GOVERNO DO DISTRITO FEDERAL
SECRETARIA DE ESTADO DE DESENVOLVIMENTO URBANO E HABITAÇÃO DO DISTRITO FEDERAL

Central de Aprovação de Projetos
Comissão de Irregularidades

Parecer SEI-GDF n.º 11/2023 - SEDUH/CAP/COVIR

Imagem do 3º laudo topográfico

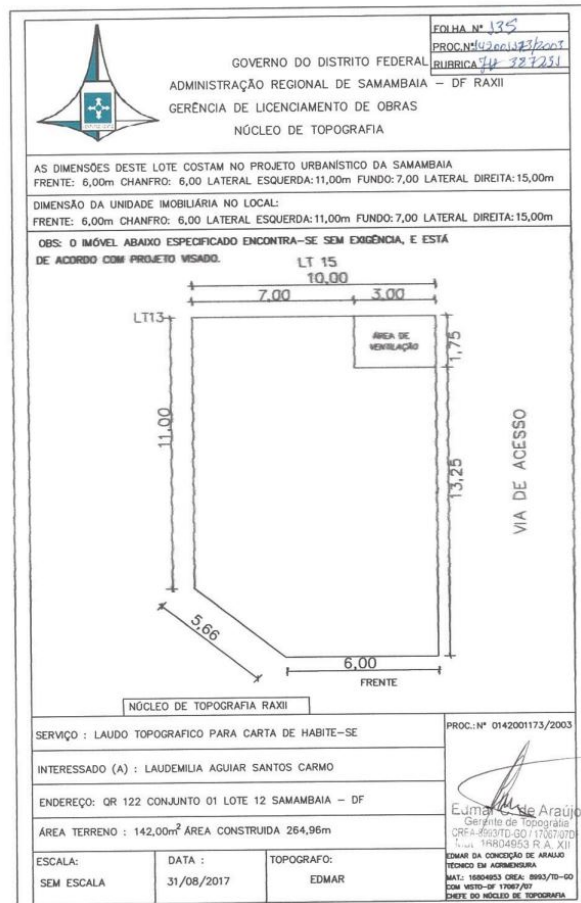
Informa ainda que "... caso a edificação enquadra-se aos parâmetros urbanísticos, é necessário desfazer e reconstituir a área pública ocupada para atestar sua regularização". Consta nos autos a emissão do laudo topográfico feito pela Administração Regional onde o primeiro relata que está de acordo já o segundo informa incoerências, sendo que mesmo com isso, foi emitido a Carta de Habite-se":

Portanto, mesmo com as divergências nos documentos referentes ao laudo topográfico emitidos pela Administração Regional, e a ausência do Relatório de Vistoria do DF- LEGAL a Carta de Habite-se foi emitida. Vale ressaltar que não consta nos autos o resultado quanto ao PAD aberto naquela Administração Regional de Samambaia para apurar as responsabilidades.
